**Dotyczy: PN-119/22** postępowania w trybie przetargu nieograniczonego na **Budowę Centralnego Zintegrowanego Szpitala Klinicznego w Poznaniu (etap 1B CZSK) w zakresie Modułów 3a, 4a, 4b, 5a, 5b i pawilonu wejściowego w formule 'zaprojektuj i wybuduj'**.

W związku z pytaniami dotyczącymi prowadzonego postępowania, Zamawiający, zgodnie z art. 135 ust. 2 ustawy z dnia 11 września 2019 r. Prawo zamówień publicznych (Dz. U. z 2022 r., poz. 1710 ze zm.) udziela odpowiedzi:

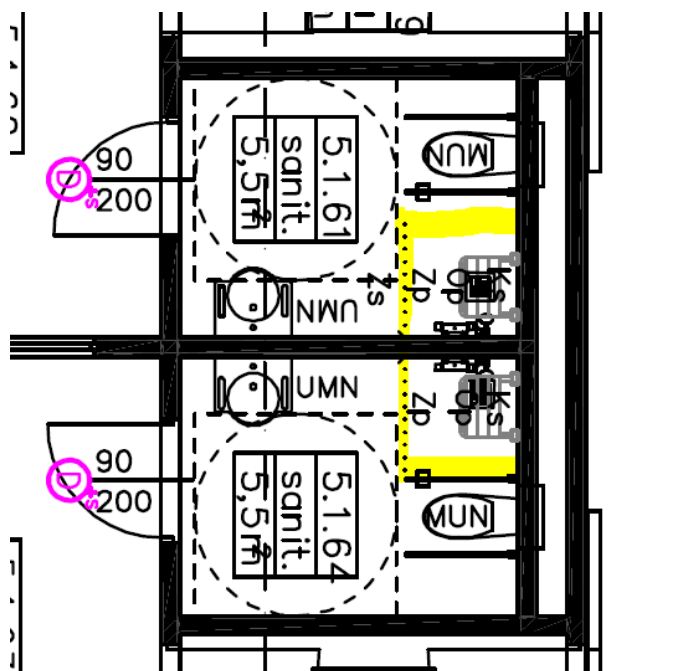
Prosimy o potwierdzenie, że w sanitariatach (przykład pomieszczenia poniżej) Zamawiający nie wymaga zastosowania ścianki prysznicowej z laminatu HPL od strony miski ustępowej i zasłona narożna będzie wystarczająca.

Zamawiający potwierdza, że w sanitariatach Zamawiający nie wymaga zastosowania ścianki prysznicowej z laminatu HPL od strony miski ustępowej i zasłona narożna będzie wystarczająca.

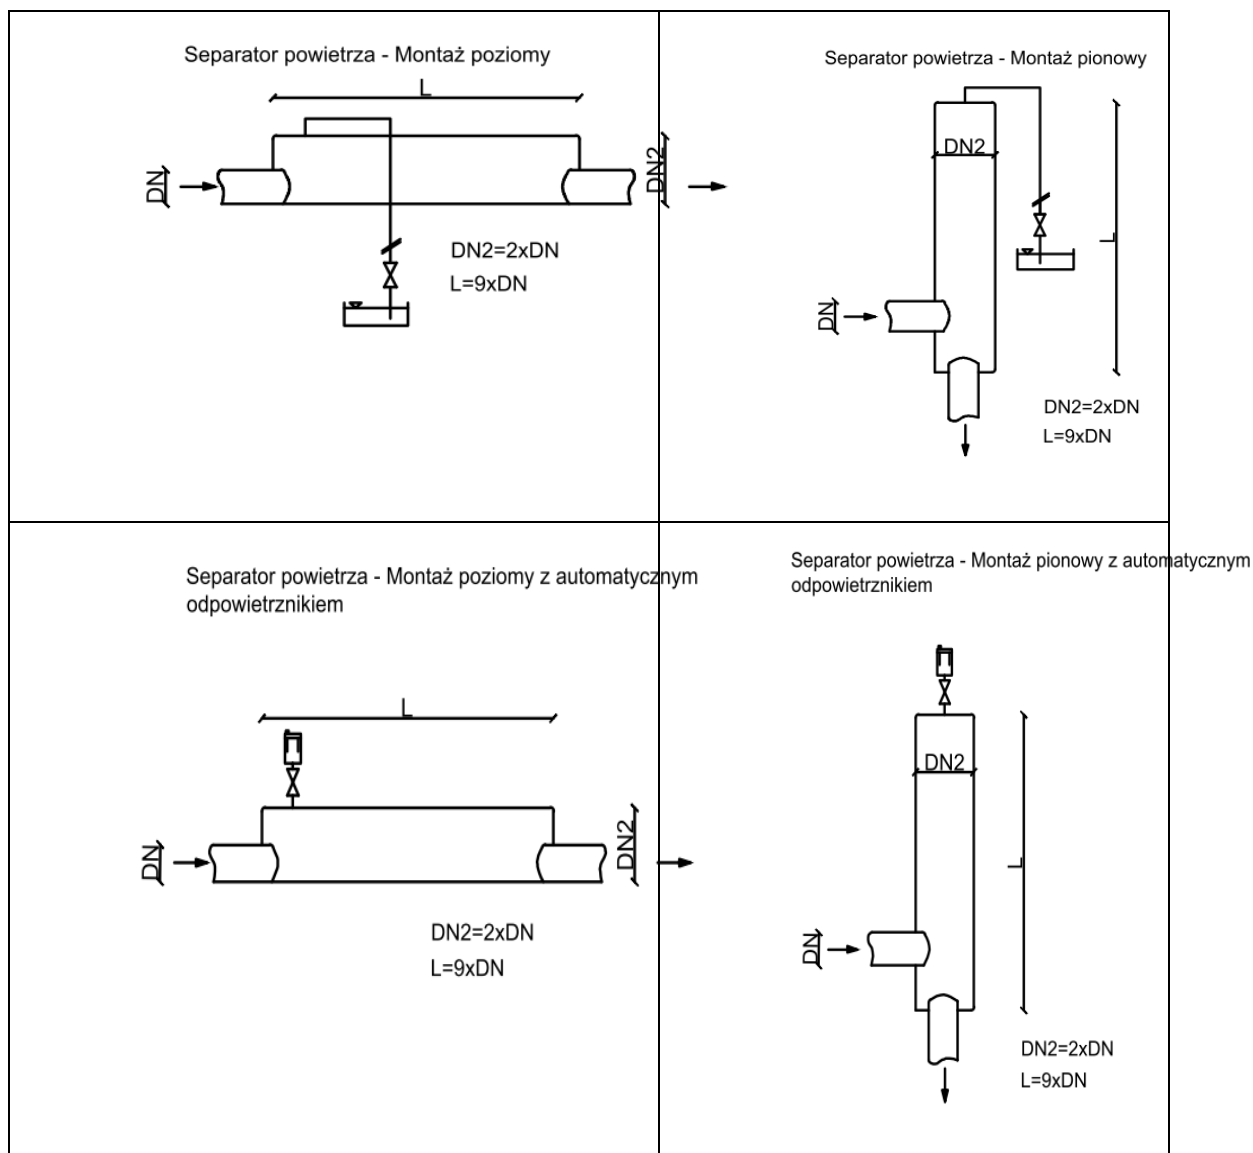
Czy oprócz 4 przenośnych układów odgazowywania, należy przewidzieć stałe układy odgazowywania (1 szt. dla instalacji CO, 1 szt. dla instalacji CT, 1 szt. dla instalacji WL, 1 szt. dla instalacji odzysku WL)? Prosimy o potwierdzenie.

Na całej instalacji CO, CT, WL należy przewidzieć stałe układy (w ilości niezbędnej do prawidłowego funkcjonowania instalacji) oprócz 4 przenośnych układów odgazowania zgodnie z załącznikiem 2.8 do PFU. W najwyższych punktach instalacji, w celu odpowietrzenia instalacji, stosować separatory powietrza, ewentualnie wspólnie separator powietrza z automatycznym odpowietrznikiem.

Do 4 przenośnych układów odgazowania Wykonawca dostarczy elastyczne węże przyłączeniowe, które umożliwią podłączenie przenośnego układu odgazowania do instalacji.
